改善箇所説明図

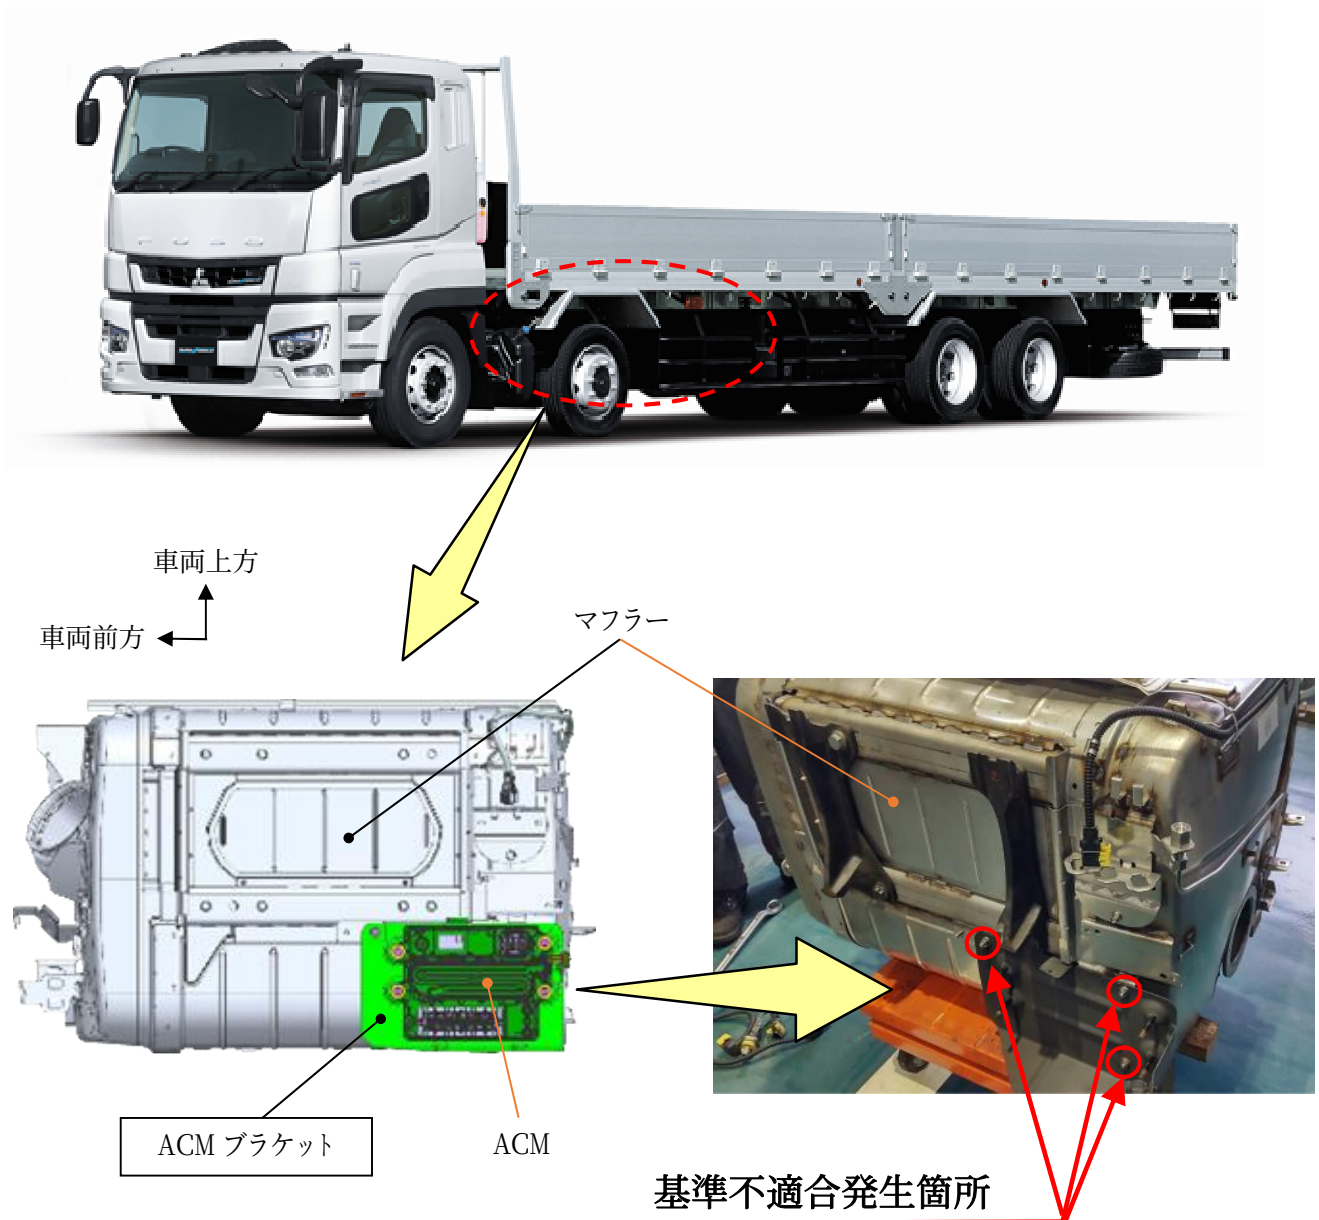
マフラーに装着されている ACM (After treatment system Control Module) ブラケットにおいて、設計検討が不十分なため、取付用ナットに緩みが生じることがある。そのため、そのままの状態で使用を続けると、当該部品がマフラーから外れ ACM ハーネスが損傷してエンジンが再始動できなくなり、最悪の場合、ACM がブラケットごと路面へ脱落するおそれがある。

全車両、ACM ブラケットの取付用ナットを対策品に交換し、スプリングワッシャーを追加して締付ける。また、ACM ブラケットの取付穴に拡大や亀裂、発錆が認められたものは、ACM ブラケットを新品に交換する。

注：□ は、取付穴に拡大や亀裂、発錆が認められた場合に新品に交換する部品を示す。

識別：作業完了車には、ACM ブラケットの車両前側取付穴の下方に白色ペイントを塗布する。
